**Изменение № 1 ГОСТ 25809—83 Смесители водоразборные. Типы и основные размеры**

Утверждено и введено в действие Постановлением Государственного комитета СССР по стандартам от 07.12.87 № 287

Дата введения 01.01.88

Черт. 31

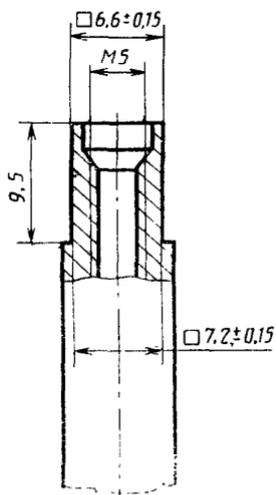
Пункт 9 дополнить словами: «Основные размеры резьбы вентиляльных головок для присоединения к смесителям и иной водоразборной арматуре должны соответствовать указанным на черт. 31, а конца шпинделя вентиляльных головок для установки маховичка — указанным на черт. 32».

Стандарт дополнить чертежами — 31, 32:

**Присоединительные размеры корпусов вентиляльных головок водоразборной санитарно-технической арматуры**
